南京绕城公路万家楼互通改造工程

一般变动环境影响分析报告

建设单位：南京市公路事业发展中心

2023年3月

图 2.3-1 取消二桥往主城方向辅助车道拼宽

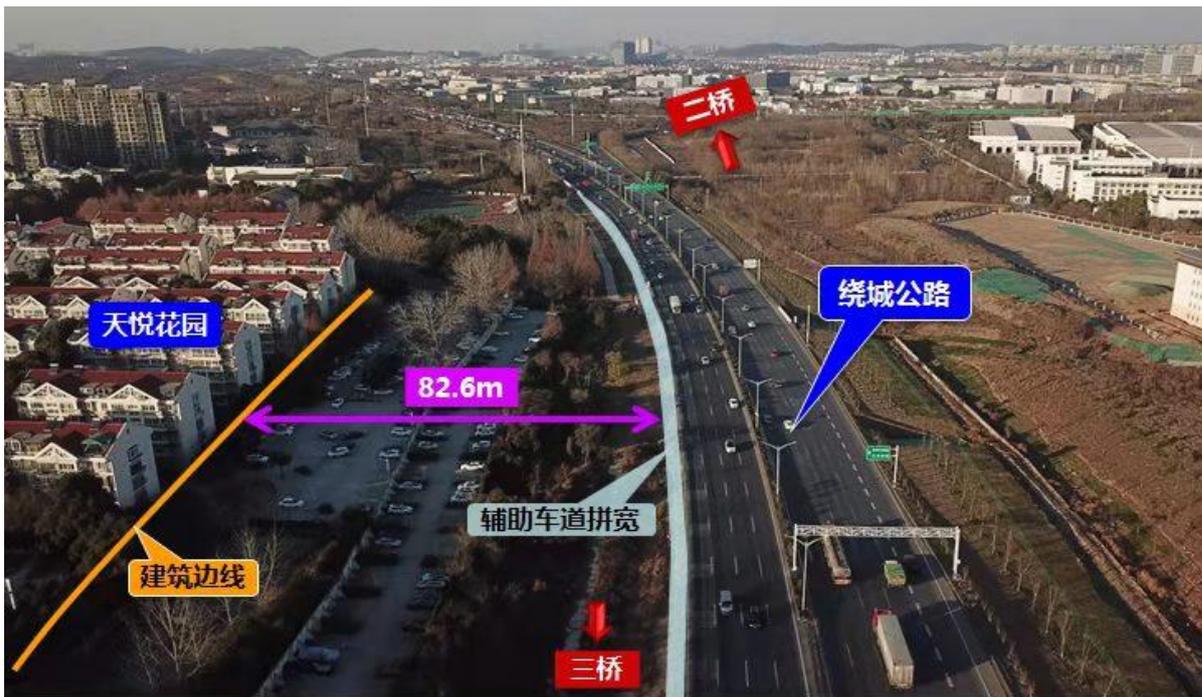
本次主要调整内容包括取消 F 匝道及绕城公路主线二桥往主城方向辅助车道拼宽 (K0+040~K0+782)。

项目 F 匝道及绕城公路主线辅助车道拼宽 (K0+040~K0+782) 取消实施，根据设计院提供资料，各匝道及绕城主线车流量不变，中山门大街车流量较环评时有所减少。

图 5-3 中垠紫金观邸环评声屏障防护措施图

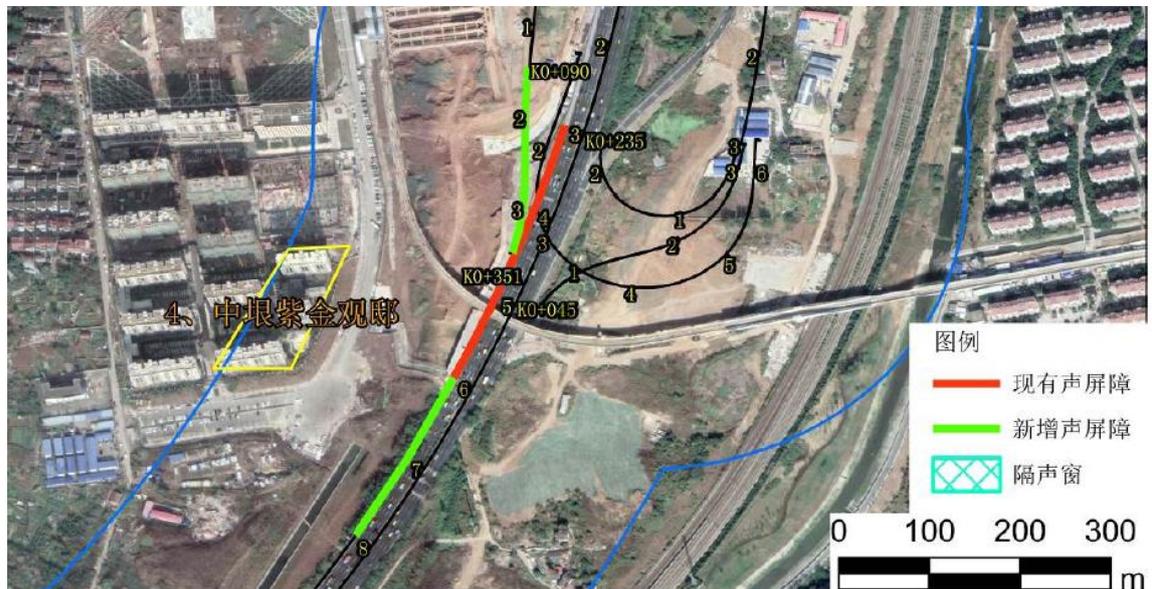
根据环评（报批稿）中相关内容，中垠紫金观邸小区敏感点在本项目扩建前已有 300 米长 4 米高声屏障，桩号范围为 K1+300~K1+600，该部分声屏障由于项目施工阶段会拆除，在项目完工阶段须进行恢复。同时，需在 E 匝道新增 201 米 4 米高声屏障，桩号范围为 EK0+150~EK0+351；需在主线将声屏障南延 200 米，延长

桩号范围为 K1+600~K1+800。故项目建成后该敏感点声屏障安装范围为 E 匝道 200 米+主线 500 米。

实际变动情况：中垠紫金观邸小区敏感点在本项目扩建前已有声屏障实际为 236 米 5 米高声屏障，桩号范围为 K1+403~K1+639，本项目扩建的 E 匝道接入点桩号为 K1+446 位于该声屏障段之内。根据《公路路线设计规范》（JTG D20-2017），汇流鼻前，需满足通视三角区的 100 米要求，K1+403~K1+446 段共 43 米声屏障位于汇流鼻前 100 米范围内，因此无法恢复。实际声屏障设计范围应变更为：E 匝道新增 202 米 5 米高声屏障，桩号范围为 EK0+149~EK0+351；主线恢复 193 米 5 米高声屏障，桩号范围为 K1+446~K1+639；主线南延 161 米 5 米高声屏障，桩号范围为 K1+639~K1+800。故项目建成后该敏感点实际声屏障安装范围应为 E 匝道 202 米+主线 354 米，该段声屏障为连续的 556m，高度均为 5 米。
